POR MEDIO DE LA CUAL SE RENUEVA Y MODIFICA UN PERMISO DE VERTIMIENTOS Y SE ADOPTAN OTRAS DETERMINACIONES

LA DIRECTORA DE LA REGIONAL VALLES DE SAN NICOLÁS DE LA CORPORACIÓN AUTÓNOMA REGIONAL DE LAS CUENCAS DE LOS RÍOS NEGRO Y NARE, CORNARE.

9. Que funcionarios de la Corporación procedieron a evaluar la información técnica en aras de conceptuar sobre el permiso de vertimientos, generándose el informe técnico **IT-01995-2024 del 12 de abril de 2024**, en el cual se observa y concluye lo siguiente:

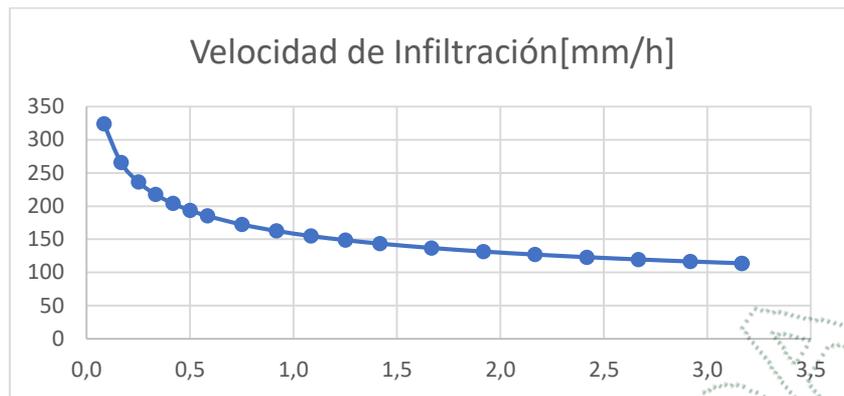
Análisis realizado -Infiltración Básica: El usuario se realiza el cálculo de la infiltración básica mediante el método de Kostiakov (1932) el cual está dado por la Ecuación: $I = k \cdot t^n$

$$\text{infiltración} = 222.63 \cdot t^{(0.71)}$$

$$k = 22.63$$

$$n = 0.71$$

$$t_b = 2.88$$

$$I_{\text{básica}} = 116.89 \text{ mm/hora}$$

De acuerdo a lo anterior se obtiene la infiltración básica: **116.89 mm/hora**.
